Změna a vysvětlení soutěžních podmínek č. 2

Tuto změnu soutěžních podmínek veřejné soutěže o nejvhodnější nabídku s názvem „Výstavba sídla společnosti TELMAX s.r.o.“ (dále jen „Veřejná soutěž“) ve smyslu § 1774 zákona č. 89/2012 Sb., občanského zákoníku, ve znění pozdějších předpisů (dále jen „Občanský zákoník“) spojenou s vysvětlením soutěžních podmínek Veřejné soutěže č. 2 (dále jen „Změna a vysvětlení soutěžních podmínek č. 2“) níže uvedeného dne, měsíce a roku činí

1. obchodní společnost **TELMAX s.r.o.**, IČO: 274 81 166, se sídlem Jiráskova 154, Litomyšlské Předměstí, 566 01 Vysoké Mýto, zapsaná v obchodním rejstříku vedeném u Krajského soudu v Hradci Králové pod sp. zn. C 21534 (dále jen „**Vyhlašovatel**“)

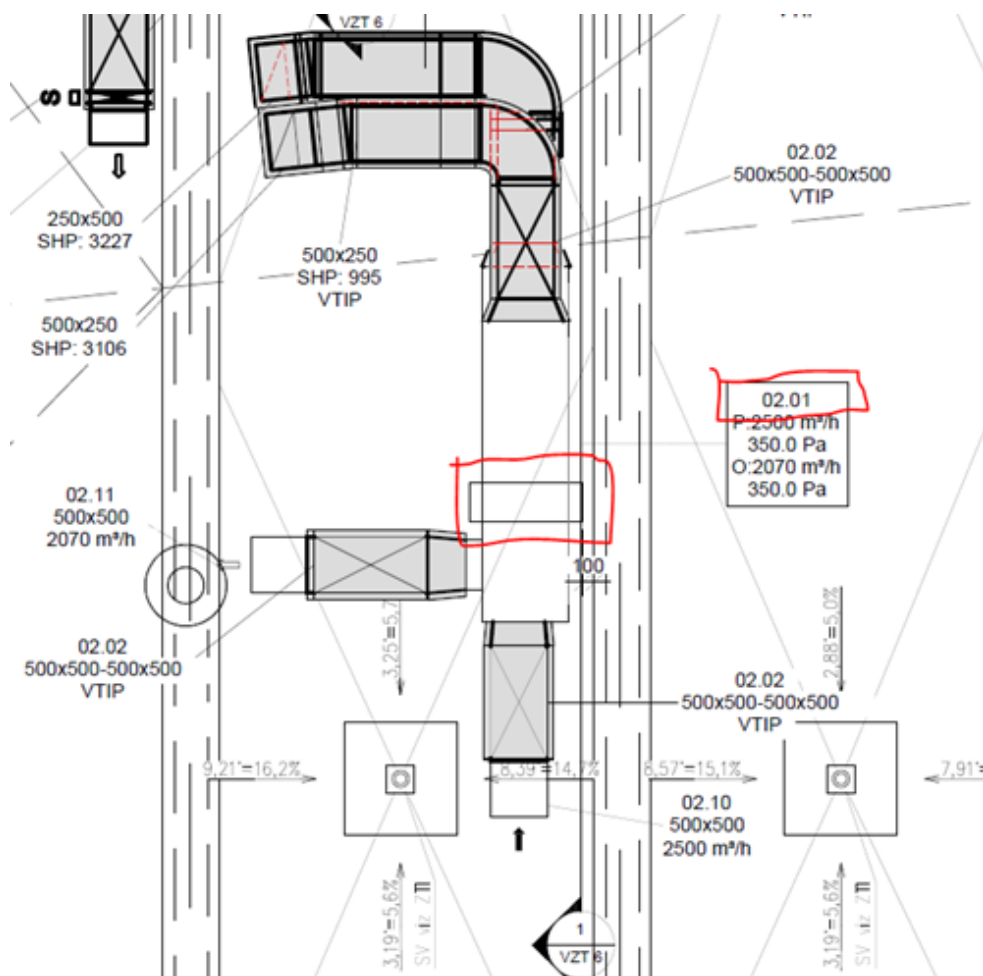
6. Upřesnění, které vnitřní jednotky a jakého výkonu náleží ke konkrétní venkovní jednotce s tím, že dle tazatele VV popisuje obě jednotky s rotačním výměníkem, nýbrž TZ neuvádí specifikaci rekuperace a dále, s jakým typem rekuperace u Z2 má zhotovitel počítat;

2.7.3. Pokud jde o dotaz směřující na VZT jednotky, ty jsou v rámci Dokumentace pro provedení stavby mj. řešeny v rámci souborů s názvy „VZT_TELMAX-05.STŘECHA“ a „VZT_TELMAX-06.ŘEZY“, které jsou též umístěny v souboru „Příloha č. 3 - Dokumentace pro provedení stavby (s výjimkou částí D.1.1.1 AKŘ a D.1.1.2 SKŘ)“ → složka „D.DOKUMENTACE OBJEKTŮ“ → složka „D.1_STAVEBNÍ OBJEKTY“ → složka „D.1.1. SO 01 ADMINISTRATIVNÍ BUDOVA“ → složka „D.1.1.4_TPS“ → složka „D.1.1.4.3_VZT“

2.7.4. Jak vyplývá z níže uvedených výňatků z těchto souborů, stejně jako u chlazení, k němuž se Vyhlášovatel vyjadřuje v předcházejících podbodech, je vše propojeno

pozicí, která by měla být shodně označená v rámci souborů technické zprávy (soubor s názvem „VZT_TELMAX-01.TZ“) a výkazu výměr (soubor s názvem „VZT_TELMAX-07.VV“):
